(1) 使用済燃料貯蔵設備等の共用化

令和6年度 第40回原子力規制委員会資料1 抜粋

(2) タービン動補助給水ポンプの取替え

図1 使用済燃料の号炉間運搬（1号炉の例）

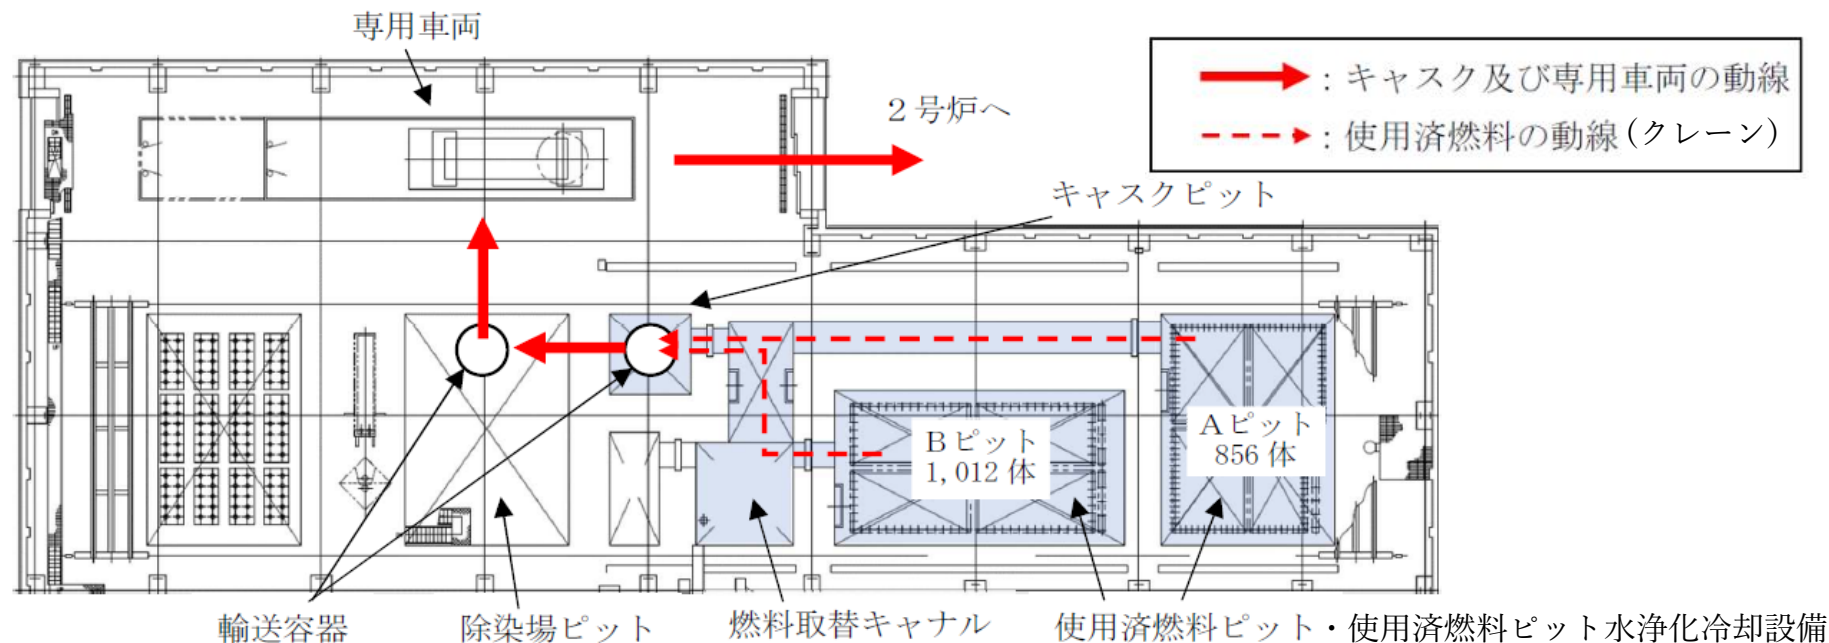
- 貯蔵比率の平準化を図るため、1号炉及び2号炉の使用済燃料貯蔵設備等を相互に共用化するとともに、自号炉で7年以上冷却した使用済燃料を他号炉に運搬し、貯蔵する。号炉間の運搬には使用済燃料輸送容器を用いる。

自号炉で7年以上冷却した使用済燃料を他号炉で貯蔵することにより、使用済燃料ピット中に貯蔵する使用済燃料の崩壊熱の合計値が、号炉ごとに最大となる使用済燃料の組み合わせを想定した場合に上昇する等の影響があるが、その影響は既許可で確認した使用済燃料貯蔵設備等の性能に包絡されること等を確認。

重大事故等対策に係る有効性評価の内容を確認した結果、使用済燃料ピットにおいて貯蔵する使用済燃料の崩壊熱の合計値が、号炉ごとに最大となる使用済燃料の組み合わせを想定した場合に上昇することにより、使用済燃料ピット水位が規定水位（燃料有効長頂部の冠水と放射線の遮蔽を維持するために必要な水位）まで低下する時間が短くなるが、補給用ポンプによる注水によって水位を確保することができること等を確認。

図4 概略系統図

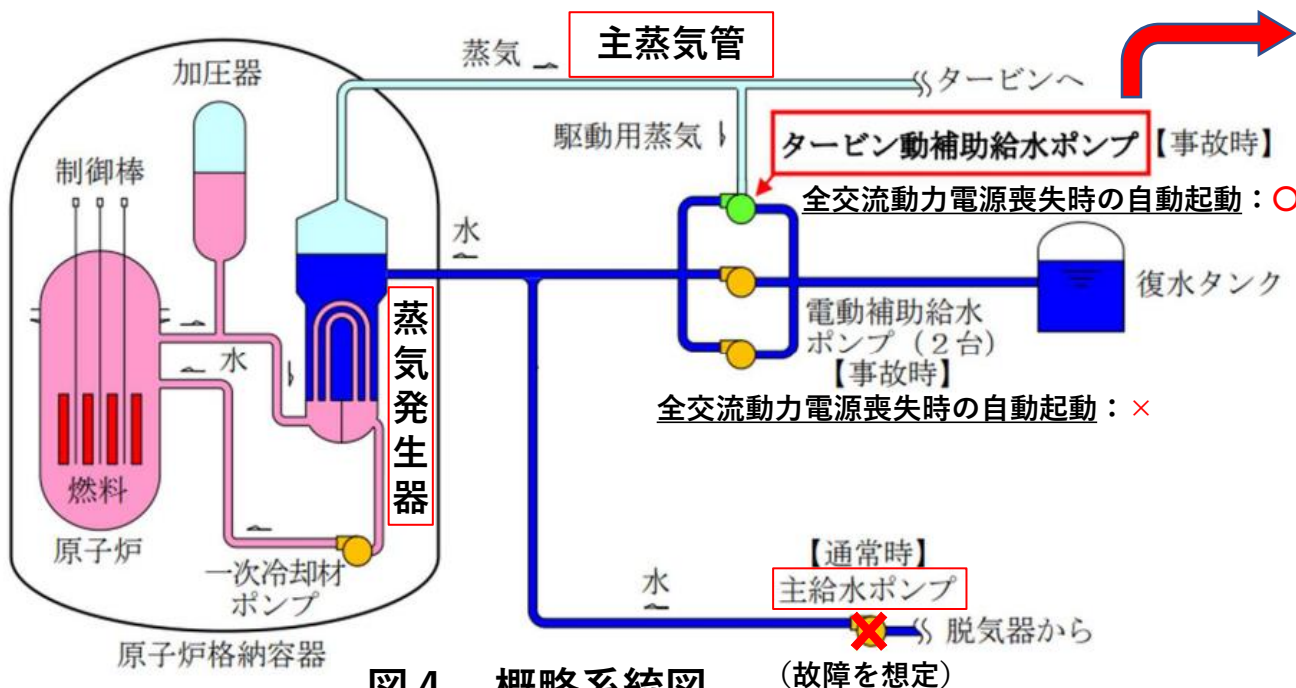
- 主給水ポンプの機能が故障により喪失した際に、蒸気発生器に給水して原子炉を冷却するために用いる蒸気タービン駆動の補助給水ポンプ。
- 全交流動力電源喪失時においても、主蒸気管からタービン動補助給水ポンプの駆動用タービンに駆動用蒸気を供給することにより、蒸気発生器に給水することができる。

図5 タービン動補助給水ポンプ概要図

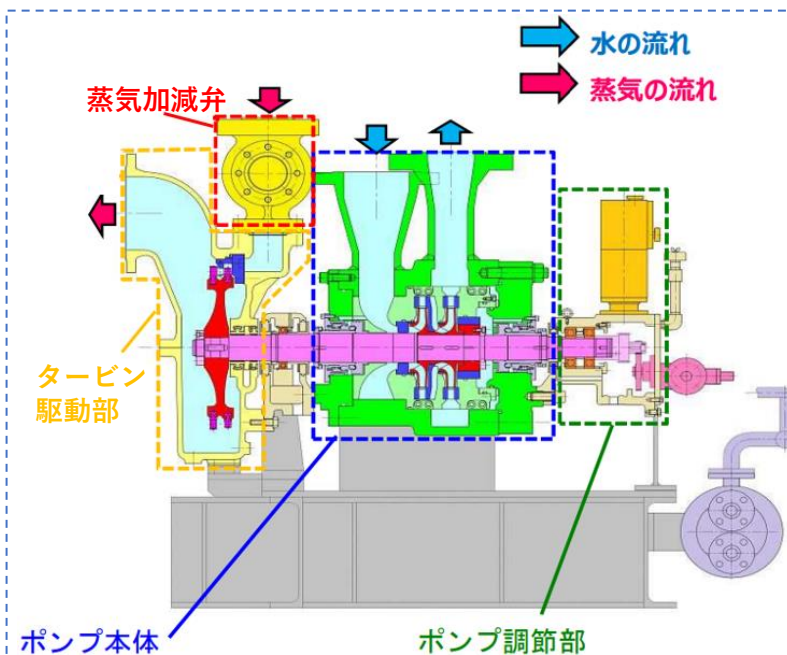
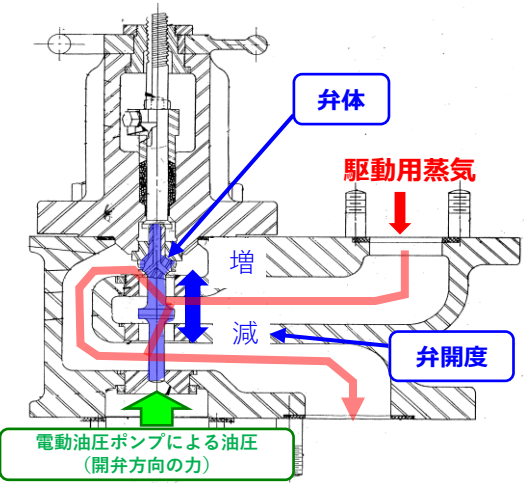
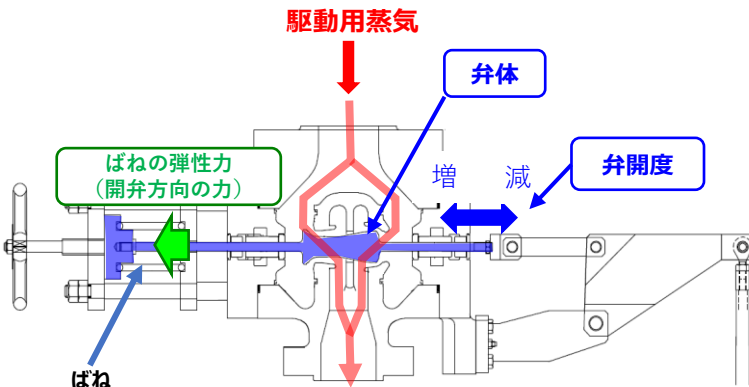
- 海外メーカーの原子力事業撤退リスク等を踏まえ、1号炉及び2号炉のタービン動補助給水ポンプを海外メーカー製から国内メーカー製のものに取り替える。
- これに伴い、タービン動補助給水ポンプが備える蒸気加減弁の設計を変更するとともに、重大事故等が発生した場合に、現場での蒸気加減弁の人力操作が不要な手順に変更する。

- 電動油圧ポンプにより弁が開作動する機構から、電源等のサポート系を必要とせず、ばねの弾性力を用いて弁が開作動する機構に変更する。
- 上記機構の変更により、変更前は、全電源喪失時に現場での人力操作によって蒸気加減弁の開操作を行う必要があったが、変更後は、現場での蒸気加減弁の人力操作を不要とする手順に変更する。

- 第45条及び第46条並びに重大事故等防止技術的能力基準1.2及び1.3関係（重大事故等対処設備及び手順等）
変更前は、全電源喪失時に、蒸気加減弁の開操作を含む現場での人力操作によるタービン動補助給水ポンプの機能を回復するための手順を計4名により約15分で実施するとしていたが、変更後は、蒸気加減弁の開操作に係る現場での人力操作を不要とする手順に変更することにより、同手順を計3名により約15分で実施するとしていくこと等を確認。
